**SCHEDA VALUTAZIONE GTS  
MESSA IN SICUREZZA TEMPORANEA POST-SISMA DI MANUFATTI EDILIZI**

## RELAZIONE TECNICA

### ALLEGATA ALLA SCHEDA DI VALUTAZIONE DEL GTS DEL 12.11.2018

**OGGETTO: Amatrice, frazione di Capricchia.  
PRESCRIZIONI OPERATIVE**

PRETA

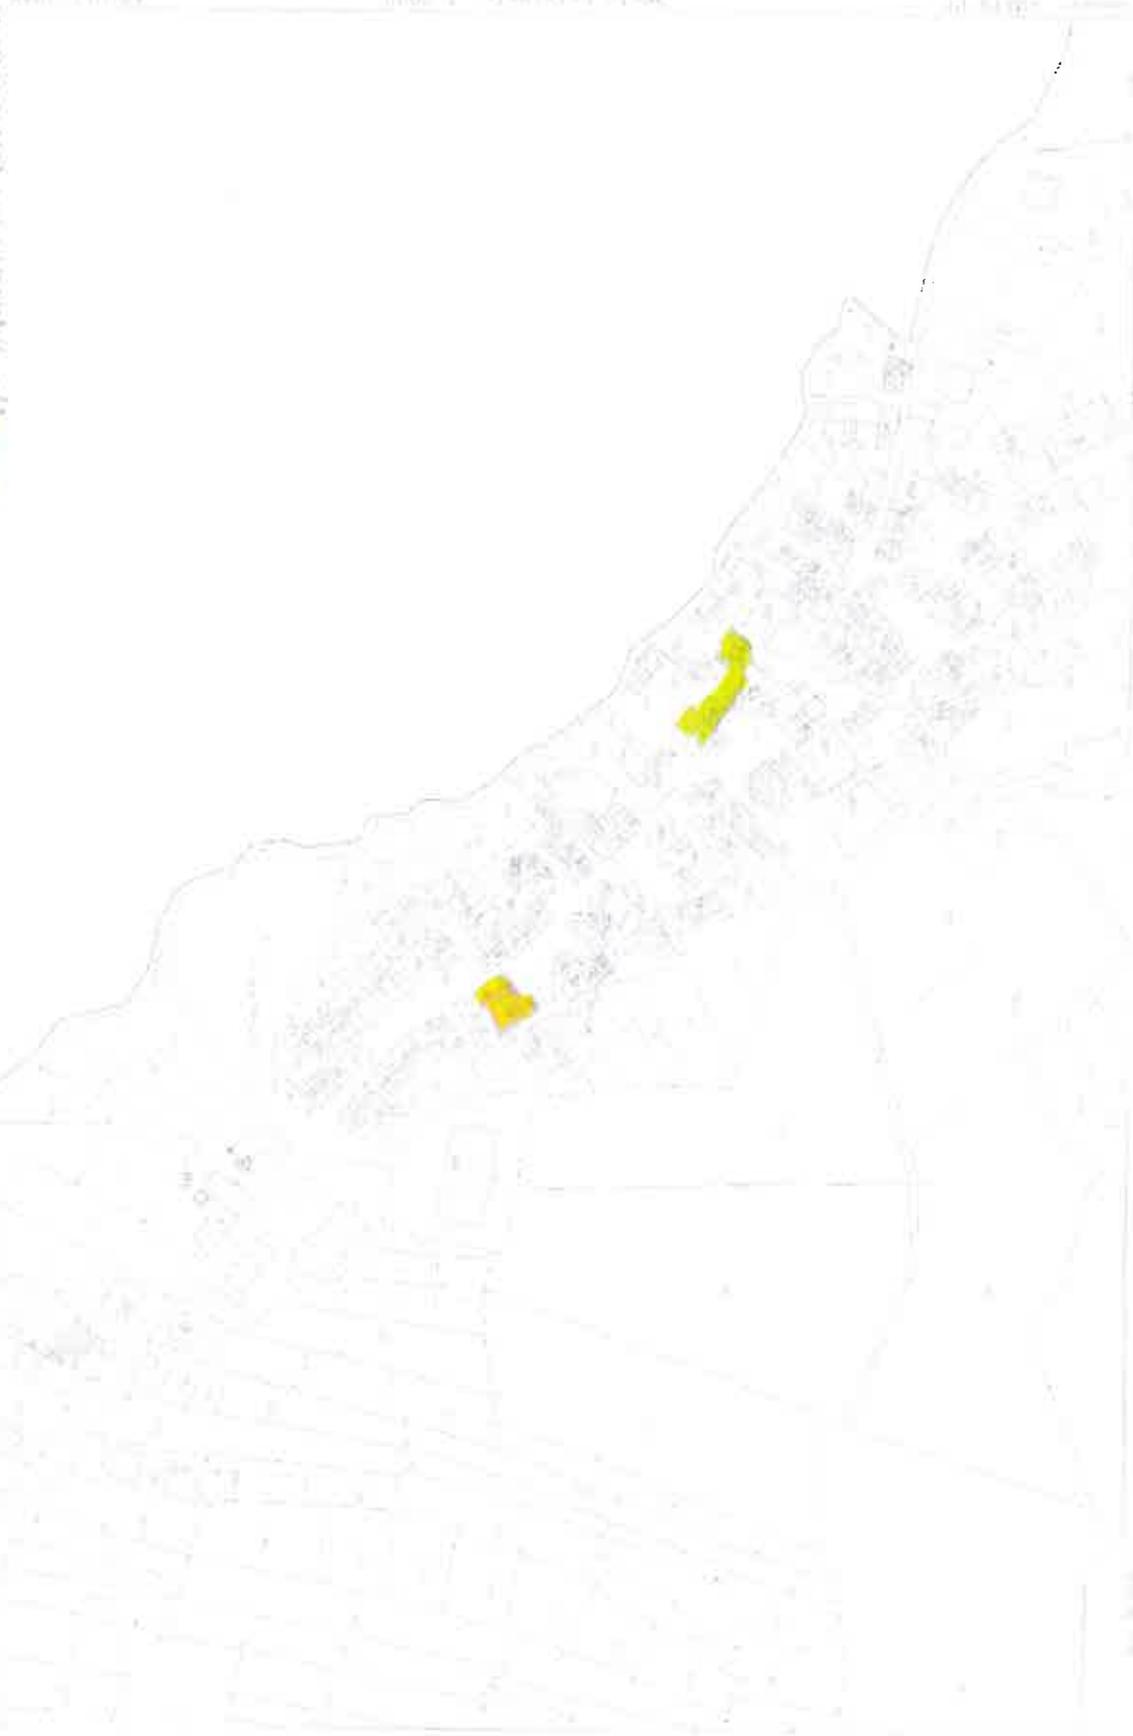
FOGLIO	PARTICELLE	TIPOLOGIA DI INTERVENTO PRESCRITTO DAL MIBAC
103	81, 82, 83	Edifici da trattare come "B": smontaggio controllato fino ad altezza da definire con selezione, catalogazione e

collocazione in appositi depositi
103	165	Edifici da trattare come "B" : messa in sicurezza con smontaggio controllato del solo ultimo piano
103	Fontana su p.zza Don Giacomo Napoleone	Edificio da trattare come "B": Messa in sicurezza.
103	Opera Don G.Minozzi e canonica retrostante la Chiesa del SS. Crocifisso.	Edifici da trattare come "B": progetti da sottoporre all'attenzione della Soprintendenza.
	Chiesa del SS. Crocifisso	Edificio da trattare come "A": progetto da sottoporre all'attenzione della Soprintendenza.

Questo GTS viste le prescrizioni dettate dal MIBAC, analizzati gli interventi proposti e verificato lo stato del danno dei singoli fabbricati CONFERMA in parte gli interventi prescritti dallo stesso MIBAC, come meglio specificato nella tabella che segue:

FOGLIO	PARTICELLE	TIPOLOGIA DI INTERVENTO PRESCRITTO DAL MIBAC
103	81, 82, 83	Edifici da trattare come "B": smontaggio controllato fino ad altezza da definire con selezione, catalogazione e collocazione in appositi depositi
103	165	Edifici da trattare come "B" : messa in sicurezza con smontaggio controllato del solo ultimo piano. Si prescrive inoltre la realizzazione di una struttura provvisoria atta a proteggere l'involucro muraria
103	Fontana su p.zza Don Giacomo Napoleone	Edificio da trattare come "B": Messa in sicurezza.
103	Opera Don G.Minozzi e canonica retrostante la Chiesa del SS. Crocifisso.	Edifici da trattare come "B": progetti da sottoporre all'attenzione della Soprintendenza, anche in considerazione dell'assenza di precedenti prescrizioni.

Chiesa del SS. Crocifisso	Edificio da trattare come "A": progetto da sottoporre all'attenzione della Soprintendenza.
--	---------------------------	--
